Добавление 3: Правила № 4

Пересмотр 3 – Поправка 1

Дополнение 17 к первоначальному варианту Правил – Дата вступления в силу:
15 июня 2015 года

Единообразные предписания, касающиеся официального утверждения приспособлений для освещения заднего регистрационного знака механических транспортных средств и их прицепов

Категория 1c (255 x 165 мм)

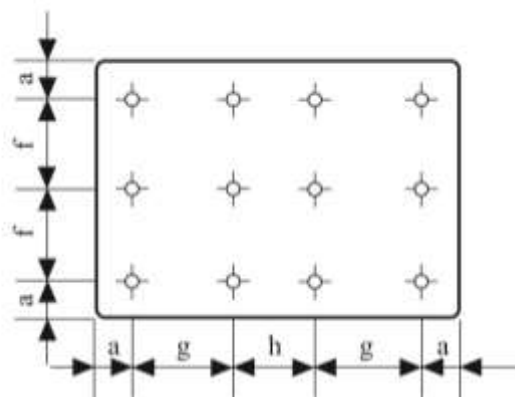
Приложение 3 изменить следующим образом:

a = 25 мм b = 95 мм c = 100 мм d = 90 мм
e = 70 мм f = 57,5 мм g = 70 мм h = 65 мм

Категория 2a (330 x 165 мм)

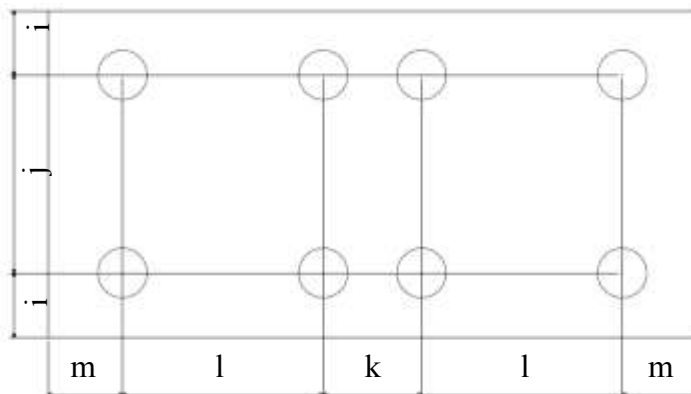
i = 32,5 мм
j = 100 мм
k = 50 мм
l = 100 мм

$m = 40 \text{ мм}$

Категория 2b (440 x 220 мм)

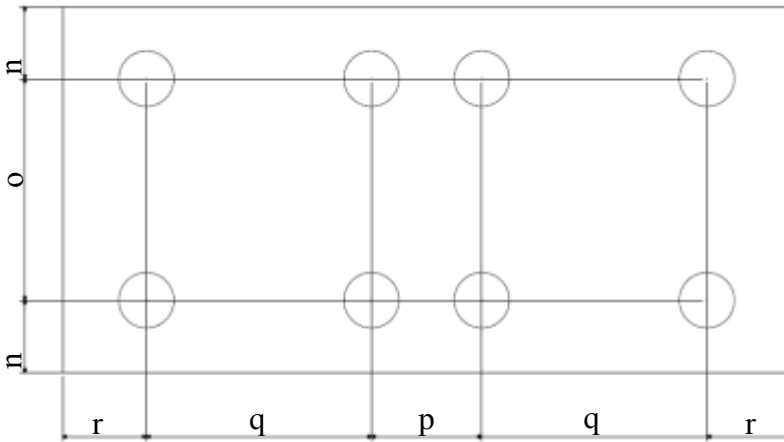
$n = 50 \text{ мм}$

$o = 120 \text{ мм}$

$p = 50 \text{ мм}$

$q = 145 \text{ мм}$

$r = 50 \text{ мм}$
